## BRA', P.ZZA

**2856**

Descrizione prestazionale dell'intervento

Foto del rilievo

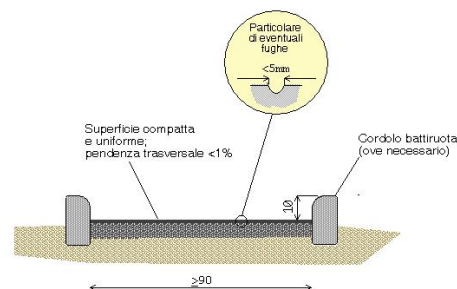
Criticità

Pavimentazione con **sconnessioni dovute alle fugature**

**Rifacimento della fugatura** tramite asportazione materiale eventualmente sporgente e ripristino materiale dove mancante, con stilatura adeguata al fine di ottenere perfetta complanarietà tra gli elementi costituenti la pavimentazione.

Occorre fare una buona rasatura della finitura superficiale (attraverso la compattazione e la rullatura del materiale) per evitare di creare altre criticità sulla pavimentazione per le persone con difficoltà motorie. Ovvero non creare spessori e fonti di inciampo.

Materiale suggerito: **Furgatura in sabbia e cemento**
